平成 23 年(ワ)第 1291 号, 平成 24 年(ワ)第 441 号, 平成 25 年(ワ)第 516 号, 平成 26 年(ワ)第 328 号, 平成 31 年(ワ)第 93 号伊方原発運転差止請求事件

準備書面(71)
三次元物理探査の必要性

2019年10月24日

第1 芦田名誉教授の意見書(甲456)

図8 反射法地震探査記録の解釈

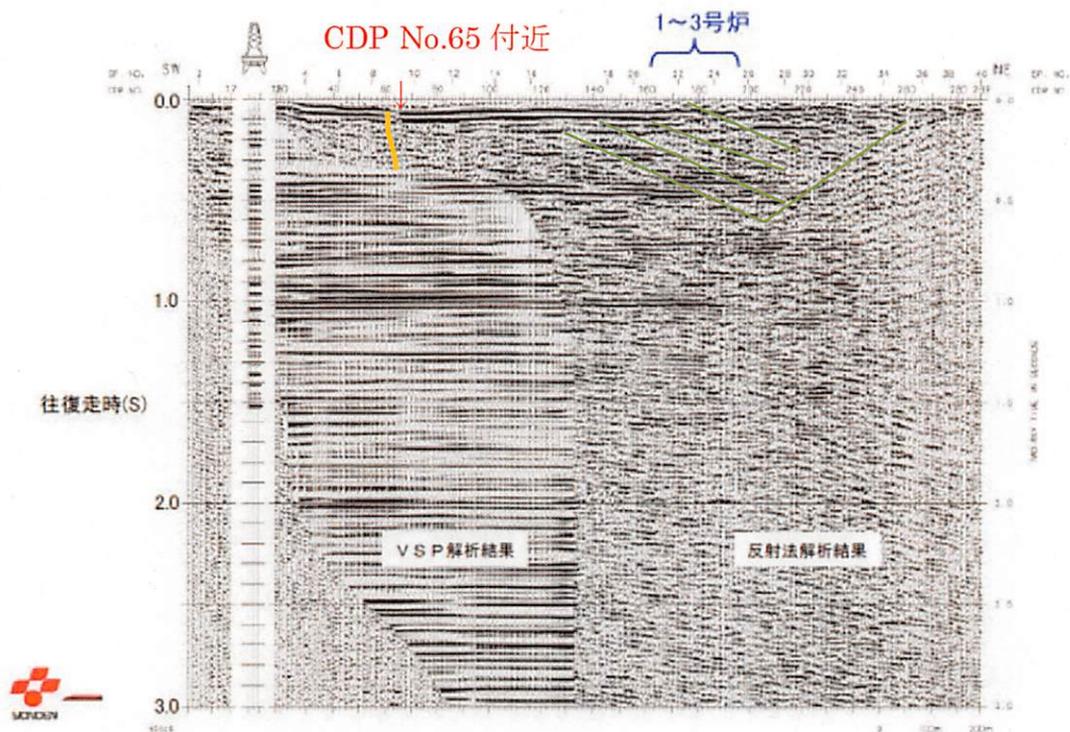
オフセットVSPと反射法地震探査データの比較(四電資料スライド56, 57)において、四国電力は、「地下深部までほぼ水平な反射面が連続(する)」、「1~3号炉の下方に水平な反射面が連続(する)」等と評価しているが、1~3号炉の右側の往復走時で0.5秒以浅に右肩上がりの急傾斜の反射面が見られる。芦田名誉教授は水平層とこの急傾斜層の境界は断層だと解釈する(図8)。この断層は炉心直下に向かって延びている。これと四国電力が3号炉直下に存在するとしている

Fa-1, Fa-2, Fa-3断層との関連性を検討するために、詳細な三次元探査を行い、断層上にトレンチを掘ってこの断層が活断層かどうかを調べる必要がある。

エ 四電準備書面(23)・15頁の7~10行目

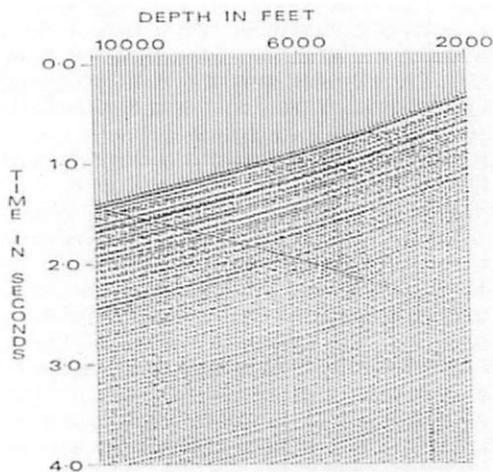
「敷地近傍の三次元的な地下構造が、大局的には佐田岬半島と並行する東西方向にほぼ水平であり、これと直行する南北方向で地層の傾斜が最大になることを踏まえ南北方向の二次地下構造モデルを設定し」とあるが、このモデ

ルは物理探査の調査測線もないし、まして、佐田岬半島と原発敷地と遠く離れた場所の地下構造を持ってきて、敷地近傍の地下2 kmまでの地下構造モデルを設定するとは全く理解できない。また、図2の「南北断面」-2 kmから-8 kmの地下に、泥質片岩か～泥質岩の挟み込みがあるが、地表に露頭もないのに、どうしてこの挟み込みがわかるのか？(24頁)

(a) VSP記録の一例

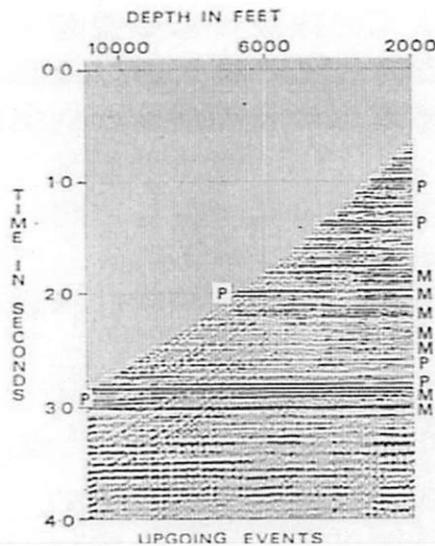
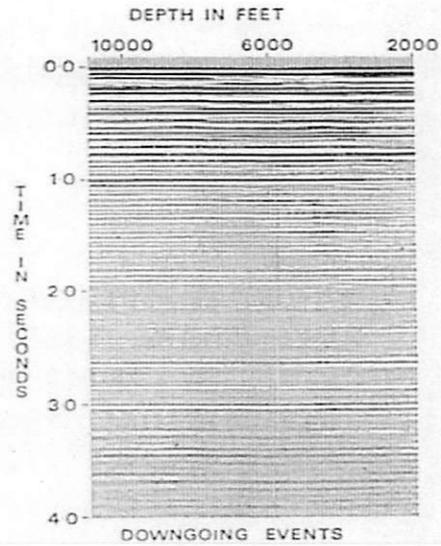
VSPデータの解釈にあたっては、VSPデータを上方伝播波と下方伝播波に分離し、下図に示すように重複反射の同定を行うのが常套手段である。たとえば、(b)にみえる2.0秒のところから横に延びる記録は1.0秒の反射波の重複反射であり、真の反射ではなく偽りの波である(25頁)。

キ 四国電力準備書面 (23) の 27, 28 頁
典型的な重複反射の例を図に示す。

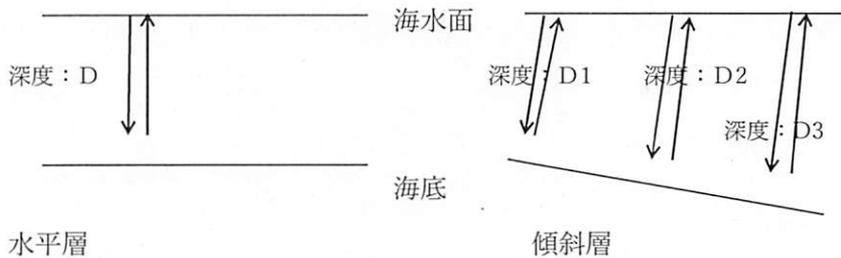
重複反射 (マルチプル反射) とは, 海底面で反射した波が, 海水面で再び反射して時間記録上に繰り返す現象である。繰り返し間隔(s)は, 水深(m) $\times 2$ / 海水の弾性波伝播速度(m/s)である。したがって, 海底面が傾斜していても繰り返し間隔は変わらない。海水面の反射係数は, その下にある地層間の反射係数に比べて, 1桁大きいことから, 重複反射が下からの反射波を覆ってしまい, 重複反射を真の反射と誤認してしまい間違った解釈をすることがある。老婆心ながら, 図9 (図7. 5. 7) の解釈は再検討さ

れた方がいい。海水面の反射係数は-1であることから、海底面反射波と1回目の重複反射波は極性が反転する。図での重複反射は水色で引いている波ではなく、その少し上の極性が反転している波である(26頁)。
